**Avis de la Mission régionale d'autorité environnementale
de la région Nouvelle-Aquitaine
sur le projet de parc photovoltaïque « La Croix Lattée »
à Neuvic - Entier (87)**

n°MRAe 2020APNA94

dossier P-2020-10014

Plan masse du projet (extrait de l'étude d'impact p19).

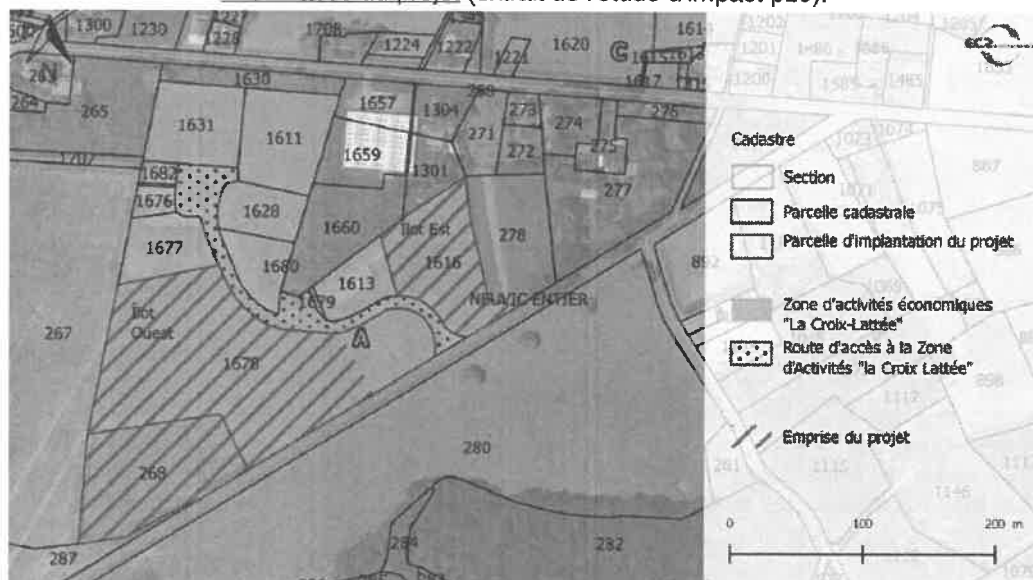
La Mission Régionale d'Autorité environnementale (MRAe) relève l'insuffisance du dossier sur la question du raccordement au réseau électrique de l'installation, qui est présenté dans son principe dans le dossier (page 26 de l'étude d'impact) alors qu'il est un élément indissociable du projet et que ses impacts devraient être analysés et détaillés.
